Naše zn. 10233/2023-SŽ-SSV-Ú3  
Listů/příloh -/-  
Vyřizuje Ing. Kamila Přerovská  
Mobil +420 702 164 086  
E-mail [Prerovska@spravazeleznic.cz](mailto:Prerovska@spravazeleznic.cz)  
Datum 5. září 2023

**Prostřednictvím E-ZAK****Věc: Rekonstrukce žst. Vlkov u Tišnova**

Vysvětlení/ změna/ doplnění zadávací dokumentace č. 8  
ve smyslu § 98 a § 99 zákona č. 134/2016 Sb., o zadávání veřejných zakázek, ve znění  
pozdějších předpisů (dále jen „ZZVZ“)

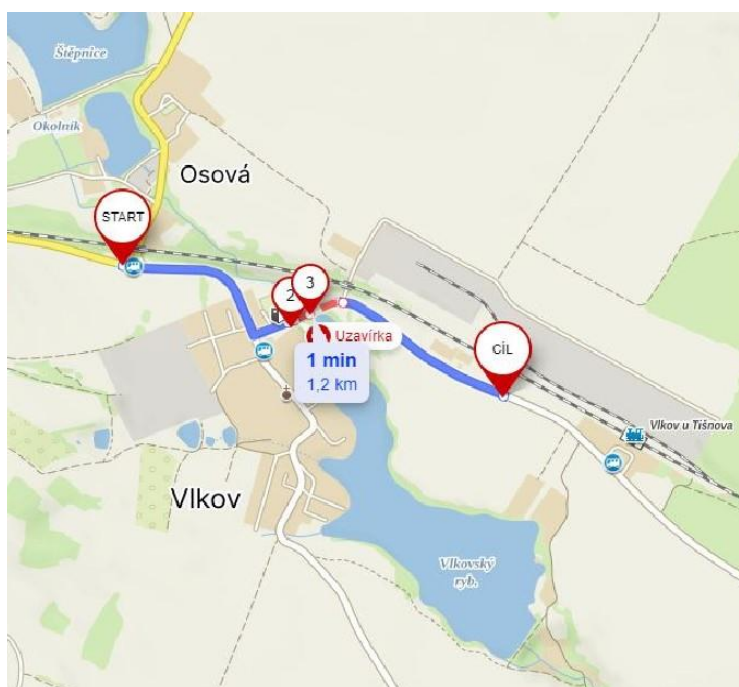
**Dotaz č. 128:**

SO 01-11-01 - pol. č. 40 POTRUBÍ Z TRUB ŽELEZOBETONOVÝCH DN DO 500MM

V poznámce je uvedena délka 2x 15,7 m. Předpokládáme, že se jedná o dvě paralelně vedené ŽB trouby. Ale dle TZ: „V km 50,450 je pro převedení pravého příkopu podél koleje č. 2 do levého příkopu podél koleje č. 1 použito dvou betonových trub DN 500 se zkosenými čely.“; dle poznámky v rozpočtu jsou trouby v km 50,540; dle podélného profilu koleje č. 102 v km 50,450 a v průměru DN600; dle řezu 2.302 v km 50,450 opět jakou trouby DN500.

Může zadavatel uvést položku do souladu? Tedy beton x ŽB, průměr DN500 x DN600 a poloha km 50,540 x 50,450, případně uvést i bližší specifikaci např. požadované délky daných trub?

**Odpověď:**

Ano, jsou to dvě paralelně vedené ŽB trouby DN500 v km 50,450. V příloze č. 1.101 „Technická zpráva“ bylo upřesněno. V příloze č. 2.202 „Podélný profil koleje č. 2/102“ bylo opraveno. V poznámce položky č. 40, kód položky 82457, „POTRUBÍ Z TRUB ŽELEZOBETONOVÝCH DN DO 500MM“ byl upraven popis.
